Stadt Leverkusen

Vorhabenbezogener Bebauungsplan V 36/I
„Wiesdorf – westlich Heinrich-von-Stephan-Straße/nördliches Postgelände “
einschließlich Vorhaben- und Erschließungsplan (VEP)

**Stellungnahmen zur öffentlichen Auslegung
gem. § 3 (2) und § 4 (2) Baugesetzbuch (BauGB) sowie
Abwägungsvorschlag der Verwaltung mit Beschlussentwurf**

Stand: 22.11.2023

Bauphase D, Variante-2:

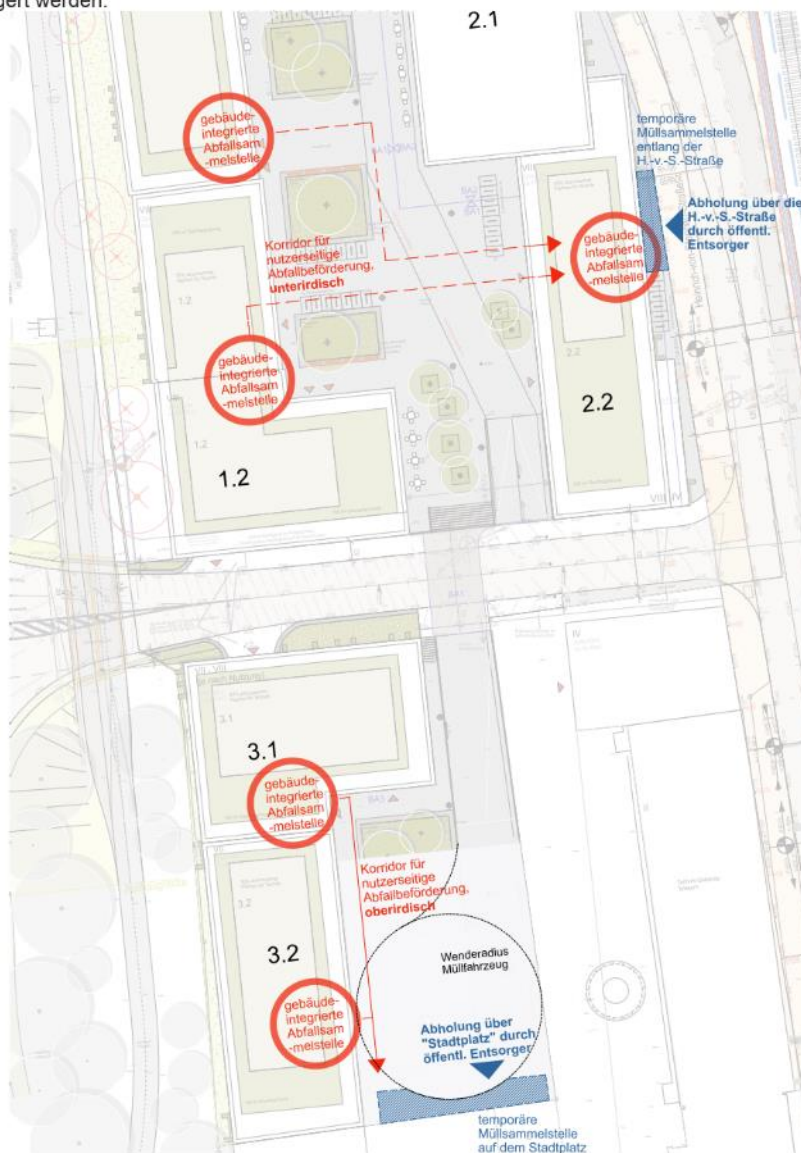
- 6) Für die Entsorgung der Gebäude 3.1 und 3.2 (Bauphase D) ist wie im von Frau Drinda am 02.11.2022 zugestellten Plan (221031_Abfallentsorgung.pdf) dargestellt aus Sicht der AVEA nur die Variante 2 umsetzbar, da nur so eine verlässliche Abfallentsorgung gewährleistet werden kann.

Sollte ein einmaliges Zurückstoßen des Müllfahrzeugs nicht akzeptiert werden, müsste ein Wendekreis für das Müllfahrzeug vorgesehen werden, wie in der nachfolgenden Abbildung **Variante-2** dargestellt. Dies wäre allerdings ein starker Eingriff in die Platzgestaltung, denn zur Berücksichtigung der geforderten Wendefläche für das Müllfahrzeug müsste nahezu der komplette Stadtplatz versiegelt werden. Die festgesetzten 200 m² Mindestbegrünung der Grundstücksfläche wären unter Beibehaltung des bisherigen Gestaltungsprinzips (linear angeordneten Anpflanzflächen) nicht mehr realisierbar und könnten dann lediglich noch in außerhalb der Wendefläche liegenden „Restflächen“ verortet werden, welche dann zum Teil auch außerhalb der im vorhabenbezogenen Bebauungsplan festgesetzten Anpflanzfläche liegen würden. Die für den südlich der Planstraße festgesetzten 16 Fahrradstellplätze müssten in diesem Zuge dann ebenfalls umverlagert werden.

Der Stellungnahme wird insofern gefolgt, dass die verbindliche Vorhabenbeschreibung vorsieht, dass im südlichen Teilbereich zeitlich befristet ein Provisorium derart hergestellt werden kann, dass ein Wendekreis bis zur Entwicklung der Flächen südlich und somit eine Durchbindung über die Lagen außerhalb des Geltungsbereichs ermöglicht werden kann. Der Durchführungsvertrag wird entsprechend ergänzt. Dieses Provisorium beinhaltet temporär auch die Herstellung der Fahrradstellplätze an anderer Stelle auf dem südlichen Stadtplatz gegenüber der Planzeichnung und den überwiegenden Verzicht auf eine Begrünung. Zielsetzung der Gesamtrahmenplanung für das Postgelände sowie angrenzende Bereiche im Endausbau ist eine Durchfahrt über das bestehende, südlich gelegene Telekom-Grundstück bis zum südlichen Erschließungsschich der Heinrich-von-Stephan-Straße im Bestand. Da die Bauabschnitte 3.1 und 3.1 die letzten beiden Entwicklungsabschnitte des Gesamtvorhabens darstellen, kann im Zuge der dann ggf. auch angestoßen Entwicklung der südlich angrenzenden Flächen eine gesamtheitliche, sichere Verkehrsführung umgesetzt werden.

Der Stellungnahme wird gefolgt. Der Durchführungsvertrag wird hinsichtlich möglicher Schäden durch Befahrung durch Abfallsammelfahrzeuge sowie zur temporären Umsetzung einer Wendemöglichkeit im südlichen Plangebiet ergänzt.
